## AUDIT BEZPEČNOSTI POZEMNÍCH KOMUNIKACÍ

II/128 PACOV – LUKAVEC, 4. STAVBA

## ZPRÁVA O PROVEDENÍ AUDITU BEZPEČNOSTI NA POZEMNÍ KOMUNIKACI

Stavba: „II/128 Pacov – Lukavec, 4. stavba“.

Lokalizace: km 0,990 staničení stavby, spodní strana nám. Svobody;

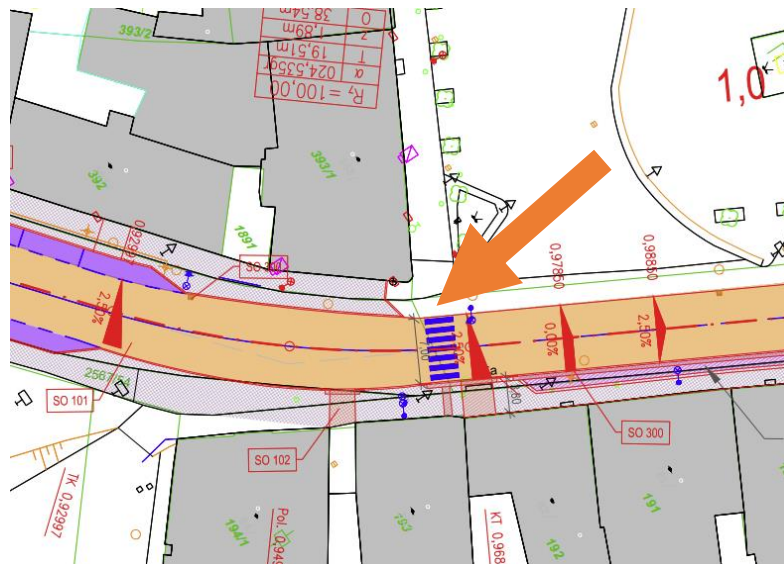
Riziko č. 01 – v km stavby 0,990 na spodní straně nám. Svobody není u přechodu pro chodce navrženy signální a varovný pásy ve smyslu přílohy č. 2, odstavec 2.2. vyhlášky č. 398/2009 Sb. o obecných technických požadavcích zabezpečujících bezbariérové užívání staveb.

V prostoru stávajícího přechodu pro chodce je na jedné straně upraven chodník včetně signálních a varovných pásů pro nevidomé. Na opačné straně přechodu je úprava chodníku ukončena před vyústěním přechodu

na chodník a výbava přechodu ve smyslu uvedené vyhlášky nejsou realizovány. Je zde identifikováno riziko vzniku dopravní nehody chodce s omezenou schopností orientace – osoby se zrakovým postižením s vozidlem jedoucím po vozovce.

Úpravu chodníku rozšířit o část před vyústěním přechodu pro chodce na chodník a realizovat opatření ve smyslu vyhlášky č. č. 398/2009 Sb. o obecných technických požadavcích zabezpečujících bezbariérové užívání staveb.

Lokalizace: km 0,200 stavby, křižovatka II/128 a II/129.

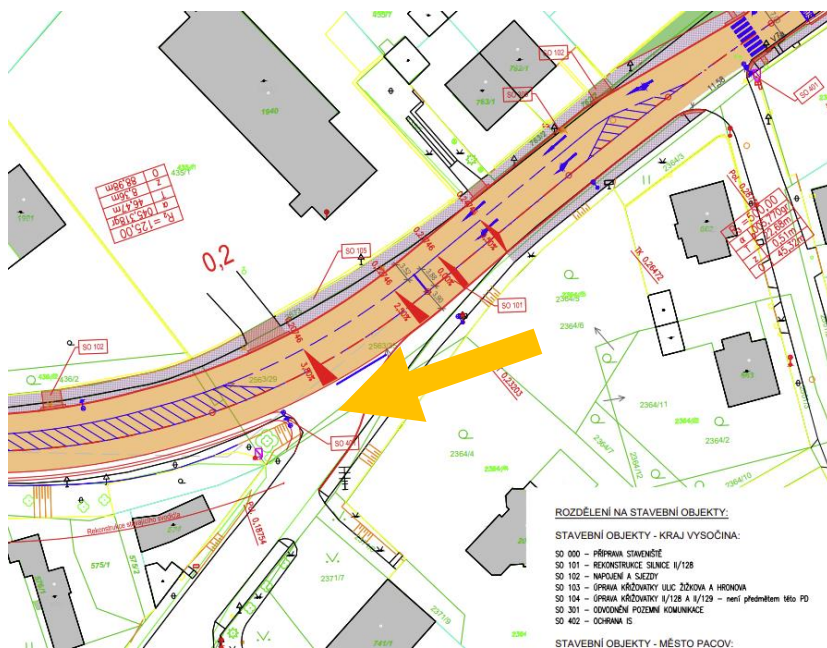
Riziko č. 02 – Na začátku stavby v km 0,200 je stávající křižovatka sil. II/128 a II/129 – zde bylo identifikováno několik bezpečnostních rizik.

Popis rizika: Stávající křižovatka silnic č. II/128 x II/129 má následující bezpečnostní hendikepy:

- geometrický tvar křižovatky, kdy úhel křížení je menší než  $75^{\circ}$  ;

- rozhledové poměry nevyhovující, zejména při vjetí z vedlejší silnice II/128 vpravo na hlavní silnici;
- Nevhodná kombinace příčných a podélných spádů jízdních pruhů v místě připojení obou silnic, zejména velký podélný spád trasy silnice II/128 způsobuje pomalé rozjetí nákladní dopravy do křižovatky.
- krátký úsek silnice pro vytváření bezpečného samostatného jízdního pruhu pro levé odbočení.
- malý poloměr nároží křižovatky při pravém odbočení ze silnice II/129 a na II/128.

Realizovat přeložku silnice II/128 ze směru od silnice I/19 a stávající vyústění silnice II/128 na silnici II/129 zaslepit a zrušit levý samostatný jízdní pruh pro levé odbočení na hlavní silnici. Všechny přilehlé stavební objekty u stávající silnice II/128 dopravně obsloužit po nové přeložce sil. II/128 varianta B se zrušením stávající křižovatky.

Lokalizace: km 0,800 stavby, okružní křižovatka II/128 a ulice Hronova.

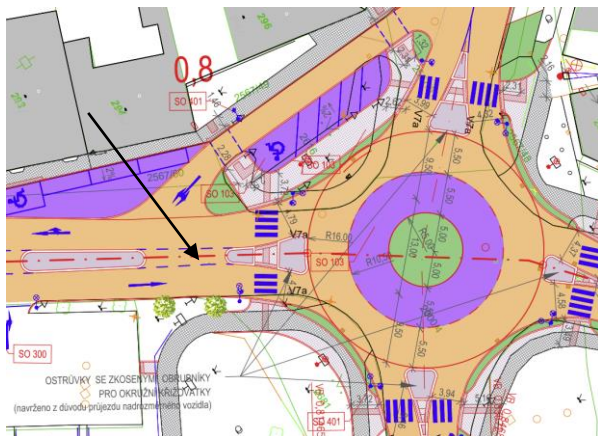
Riziko č. 03 – V km 0,800 stavby je stávající průsečná křižovatka je navrhována na přestavbu na okružní křižovatku. Stávající propojení ulic Hronova a Žižkova s parkovištěm je ponecháno včetně levého odbočení do okružní křižovatky. Vjezd do silnice propojující obě ulice mimo křižovatku je omezen na „průjezd zakázán“.

Umožnění levého odbočení z propojující komunikace do křižovatky má následující bezpečnostní vady:

- Realizace levého odbočení v těsné blízkosti navrhované okružní křižovatky, zejména v těsné blízkosti od výjezdu s okružního pásu křižovatky.
- Realizace levého odbočení v těsné blízkosti přechodu pro chodce. Odbočující řidič ve snaze odbočení dokončit může ohrozit chodce na přechodu pro chodce.
- Realizace levého odbočení přes středový ochranný ostrůvek v těsné blízkosti před dělicím směrovacím ostrůvkem křižovatky velmi snižuje viditelnost dopravního značení a přehlednost.-
- Realizace levého odbočení snižuje kapacitu křižovatky a na rozdíl od stávajícího stavu, vozidla jedoucí po ulici Žižkova musí dávat přednost vozidlům jedoucím po okružním pásu. Před křižovatkou budou stojící vozidla čekající na vjezdu do křižovatky.
- Realizace levého odbočení zvyšuje riziko dopravní nehody nad nepřijatelnou hladinu.

Vyřešení popsaných rizik bude stačit zakázat levé odbočení při výjezdu jednosměrné komunikace mimo okružní křižovatku, upravit svislé i vodorovné dopravní značení a stavebně propojit středový ochranný ostrůvek s dělicím směrovacím ostrůvkem křižovatky.

Lokalizace: km PD 0,800 u okružní křižovatky.

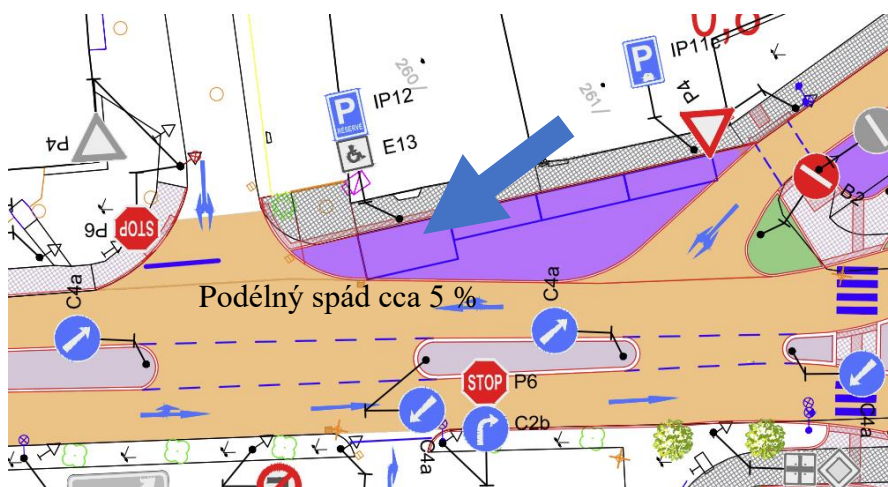
Riziko č. 04 – Projektová dokumentace navrhuje parkoviště rezervované pro osoby s omezenou schopností pohybu nebo orientace v místě nevyhovujícího podélného spádu u okružní křižovatky.

Projektová dokumentace navrhuje: „V těsné blízkosti okružní křižovatky jsou navržena 4 podélná stání (z toho 1 místo je vyhrazeno pro osoby se sníženou schopností pohybu a orientace) a dále 5 šikmých stání (z toho 1 místo je vyhrazeno pro osoby se sníženou schopností pohybu a orientace)“. Navrhované místo podélné vyhrazené pro osoby se sníženou schopností pohybu a orientace v těsné blízkosti u průběžného pruhu není v souladu s vyhláškou č. 398/2009 Sb. o obecných technických požadavcích zabezpečujících bezbariérové užívání staveb. Vyhrazené stání smí mít podélný sklon nejvýše v poměru 1:50 (2,0 %) a příčný sklon nejvýše v poměru 1:40 (2,5 %). Riziko dopravní nehody při obsluze vozidla.

V daném místě z návrhu odstranit parkovací místo, které je vyhrazeno pro osoby se sníženou schopností pohybu a orientace.

Lokalizace: km 1,040 nám. Svobody.

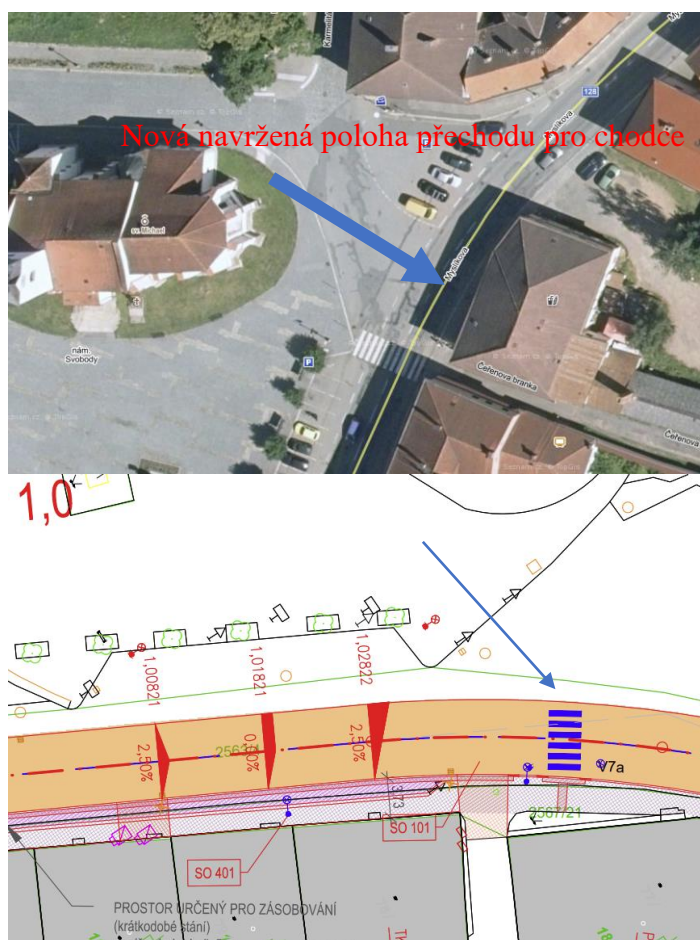
Riziko č. 05 – z PD je navržen nový přechod pro chodce v km 1,040 stavby v prostoru křižovatky II/128 x MK Karmelitánská / nám. Svobody/. Přechod je vyústěn přímo do prostoru jízdního pruhu.

Přechod pro chodce je navržen tak, že je vyústěn přímo do prostoru stávajícího jízdního pruhu. Velké riziko dopravní nehody chodce a vozidla.

- 1) Navrhovaný přechod pro chodce s návrhu PD odstranit.
- 2) Ponechat stávající přechod pro chodce s nutností s úpravou nároží přilehlé křižovatce tak, aby bylo možné aplikovat požadavky vyhlášky č. 398/2009 Sb.
